玄海原子力発電所の発電用原子炉設置変更許可申請書

(3 号 及 び 4 号 発 電 用 原 子 炉 施 設 の 変 更)

四、変更の理由

4号炉において、取替燃料として燃料集合体最高燃焼度が55,000MWd/tの高燃焼度燃料を使用するため、関連する記載事項の一部を変更する。

第 10.3 図 解析に使用したドップラ出力係数

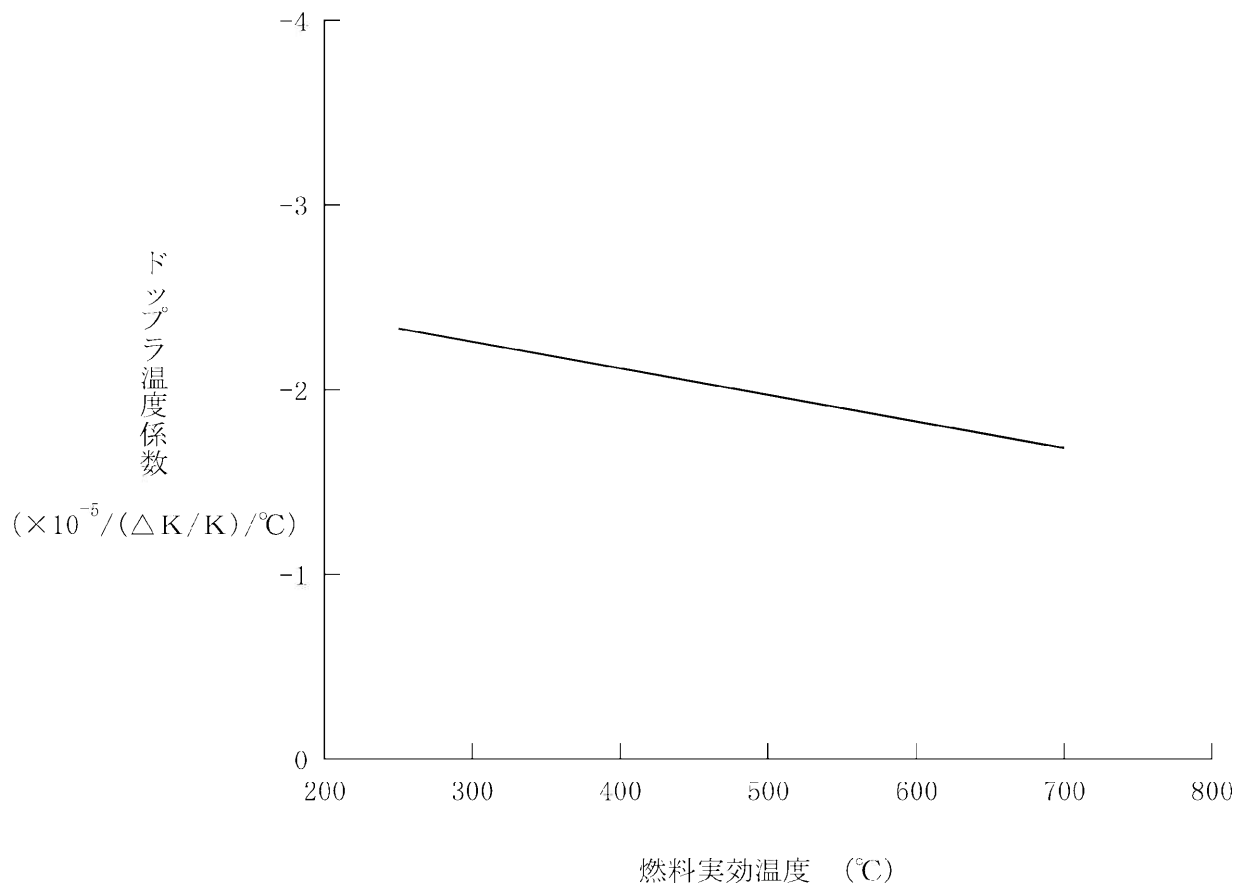
申請書図面のうち、下記図面を変更又は追加する。

- 第 10.3 図 解析に使用したドップラ出力係数
- 第 10.4 図 解析に使用したドップラ温度係数
- 第 10.5 図 解析に使用した減速材密度反応度欠損
- 第 10.6 図 解析に使用したドップラ出力欠損
